Mission régionale d'autorité environnementale  
**BOURGOGNE-FRANCHE-COMTÉ**

**Avis de la Mission Régionale d'Autorité environnementale  
de Bourgogne-Franche-Comté  
sur le projet d'ouverture et d'exploitation  
d'une carrière alluvionnaire au lieu-dit « La Planche »  
sur le territoire de la commune de Champdôtre (21)**

N° BFC-2022-3302

**Figure 46 : Modification du projet de remise en état de la sablière "Vie des As"**

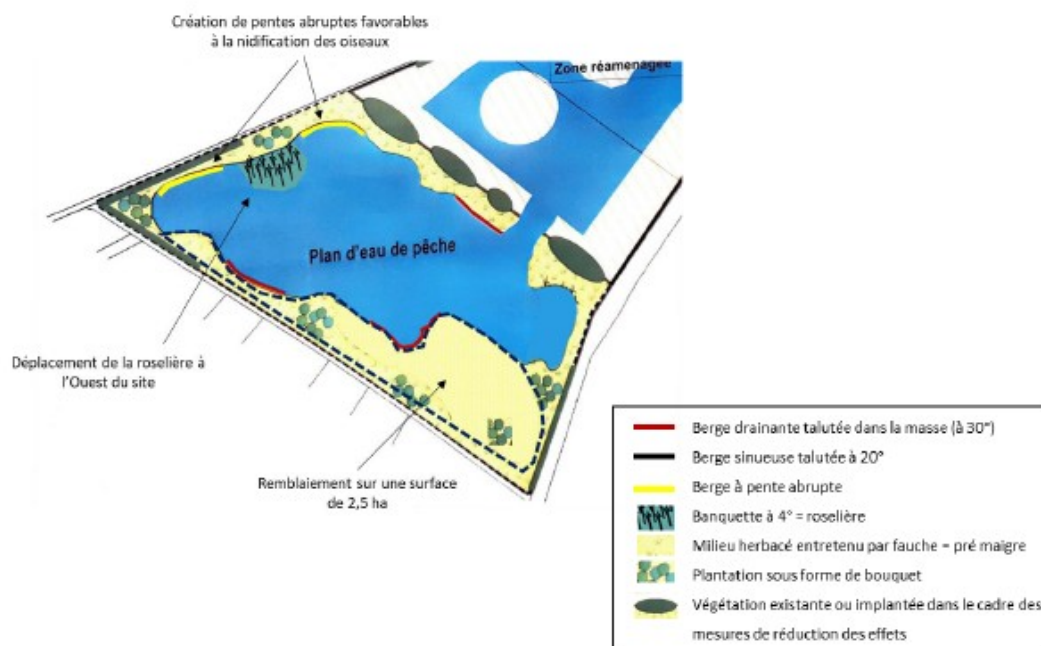
La description de la remise en état « modifiée » ne précise pas l'origine et le type de matériaux utilisés pour le remblaiement de la sablière « Vie aux As ». **La MRAe recommande de combler la sablière au lieu-dit « Vie aux As » dans les mêmes conditions d'accueil et de choix des matériaux que pour la sablière située au lieu-dit « La Planche », en prenant en compte les recommandations ci-dessous.**
